Radě MČ Praha 10 předkládáme ke schválení návrh Dodatku č. 2 k uzavřené Smlouvě o dílo č. 2019/OMP/1007 na akci „VÝMĚNA OKEN NA ULIČNÍ FASÁDĚ A FASÁDĚ DO VNITROBLOKU V BYTOVÉM DOMĚ RUSKÁ 562/20“, se společností SPS engineering, s.r.o., se sídlem Perucká 2482/7, Vinohrady, 120 00 Praha 2, IČO 457 98 851 na změnu ceny díla.

Dodatek č. 2
ke Smlouvě o dílo
č. 2019/OMP/1007

Tímto Dodatkem č. 2 se zvyšuje cena díla na akci „**VÝMĚNA OKEN NA ULIČNÍ FASÁDĚ A FASÁDĚ DO VNITROBLOKU V BYTOVÉM DOMĚ RUSKÁ 562/20**“.

Výměna oken na uliční fasádě a fasádě do vnitrobloku, byt. dům Ruská 562/20, P10**Komentář TDS k ZL č. 01 s přílohami 1,2,3**

1) Pískovaná skla – balkonové sestavy společných prostor + dvorní vstupní dveře

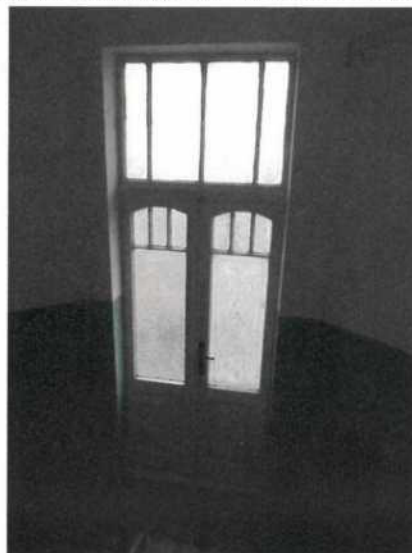
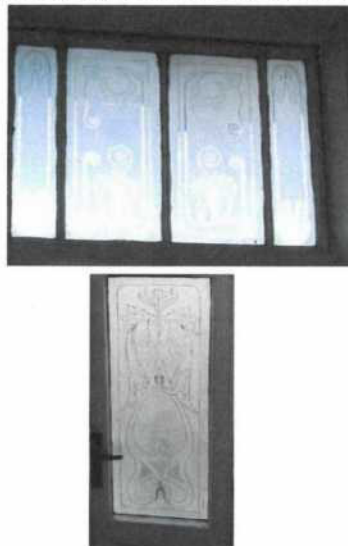
V ZL není uveden podrobný popis počtu skel do dveřních výplní. **Balkonové dveře** 1-3 NP do dvora mají vždy:

- 2 ks skel rozměr 375 x 900 mm (dveřní křídla)
- 4 ks malých skel 270 x cca 120 mm (atypický tvar a rozměr – dveřní křídla)
- 2 ks 662 x 150 mm (součást nadsvětlíku)
- 2 ks 662 x 320 mm (součást nadsvětlíku)
- 2 ks 150 x 147 mm (součást nadsvětlíku)

Dveře přizemí a 4.NP jiné rozměry.

Tj. celkem 12 ks pískovaného skla, různých rozměrů na 1 ks dveří.

Celkem 5 ks balkonových dveří do dvora ze společných prostor tj. 60 ks skel = 60 ks pískování motivu.

Po telefonické konzultaci s firmou SKLENÁŘSTVÍ PRAHA s.r.o., zabývající se pískováním motivů na skla, bylo sděleno, že v případě historických motivů, které nemají ve svých pískovacích motivech, musí být nejprve motiv přenesen, vyrobena šablonová matrice pro pískování. Pískování skla se provádí otrýskáním skla jemným korundovým pískem přes šablonu s motivem. Cena pískování skla je individuální a závisí na velikosti a náročnosti grafického zpracování. Orientační cena dle náročnosti grafického zpracování pískování skla 7 -12.000,-Kč/m², leptané motivy 20.000,-/m².

Cenu TDS neumí cenu přesně ověřit, ale dle dotazů na pískovací firmu, počtu skel, se cena blíží ceně obvyklé.
